TŰZVÉDELMI JEGYZŐKÖNYV

Ellenőrzött helyszín: Budapest, XVI. ker, Futórózsa u. 120.

Ellenőrzés időpontja: 2016. szeptember 23.

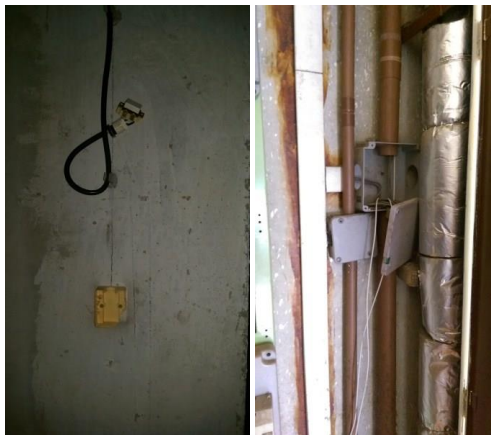
- **Az épületben az egyik kapcsoló teljesen szét van törve, használata balesetveszélyes. A kötődobozok burkolatát vissza kell helyezni.**

MSZ 2364-410:1999/IM:2004 szabvány 412.2.3. pontja, mely elő írja, hogy „A burkolatok megbízhatóan legyenek rögzítve, továbbá elegendően szilárdak és tartósak legyenek ahhoz, hogy a normál üzem ismert feltételei között az előírt védetség fokozatot fenntartsák és az aktív részeket megfelelően elkülönítsék, figyelembe véve külső hatásokat is. ”
